改善箇所説明図

基準不適合発生箇所

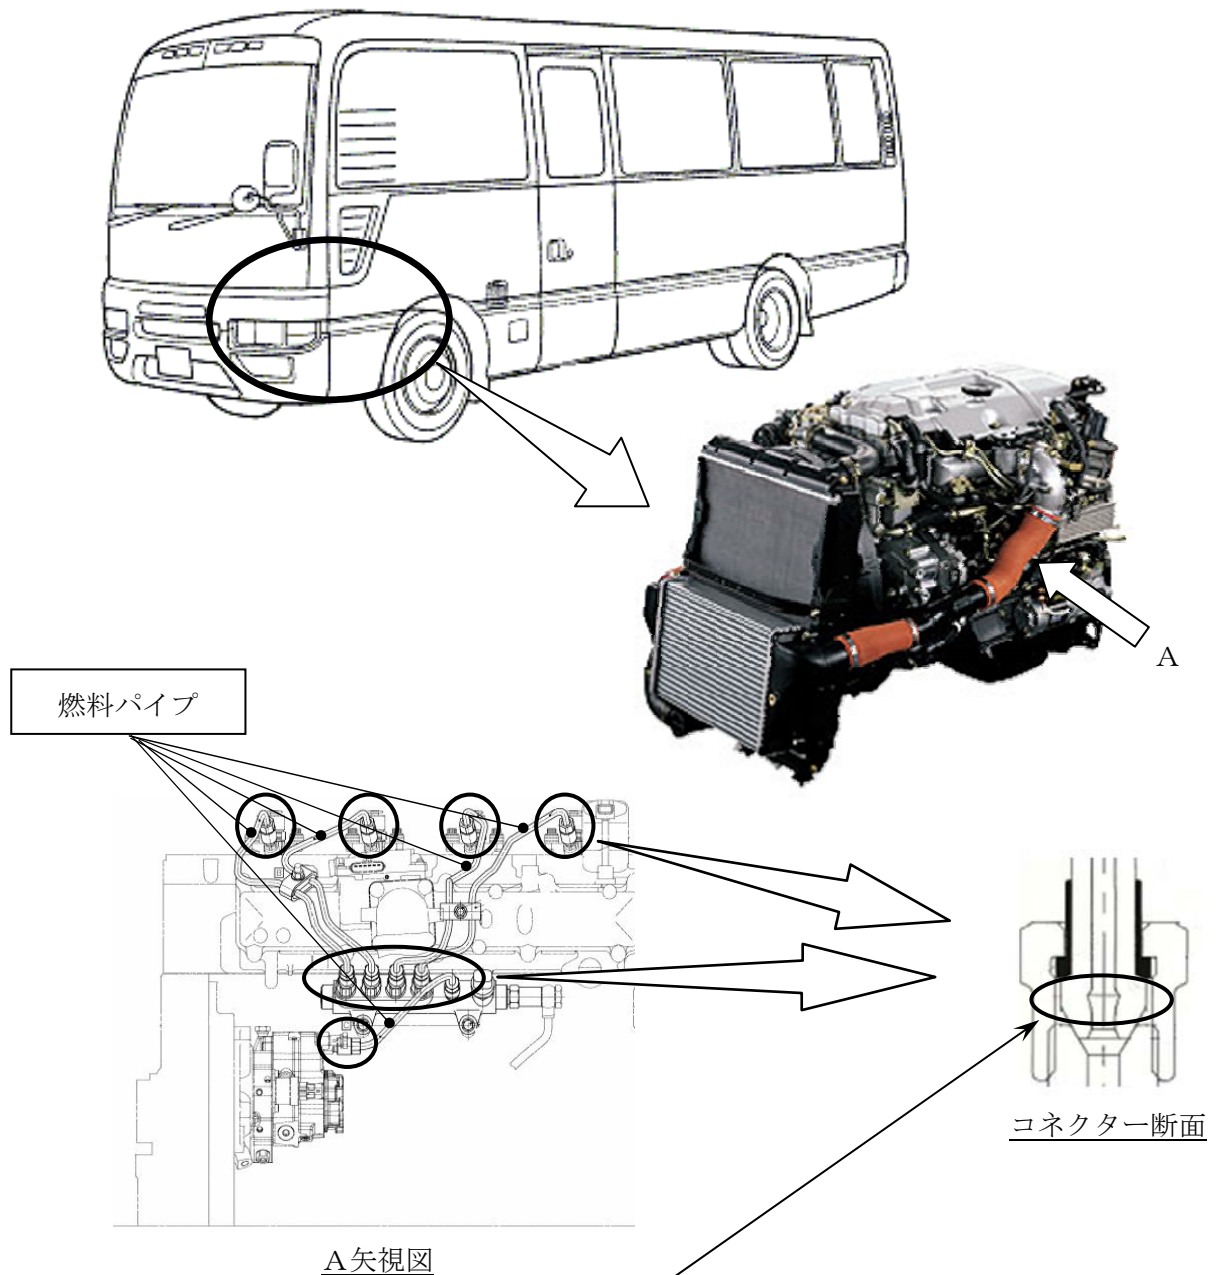
原動機において、燃料パイプ製造時に発生するコネクター部内部のしわにばらつきがあり、また、パイプコネクター部の締付トルクが低いものがある。このため、高い燃料圧力が加わることで、当該しわ部を起点とした亀裂が発生し、燃料が漏れるおそれがある。

全車両、燃料パイプからの燃料漏れ（にじみ、滴下含む。）の有無を点検し、漏れ（にじみ、滴下含む。）が確認された燃料パイプは高圧仕様のものに交換し、新規設定の締付トルクで締付ける。漏れ（にじみ、滴下含む。）がないものは、新規設定の締付トルクで締付ける。

識別：銀色のシールをモデルナンバープレートの右横に貼り付ける。
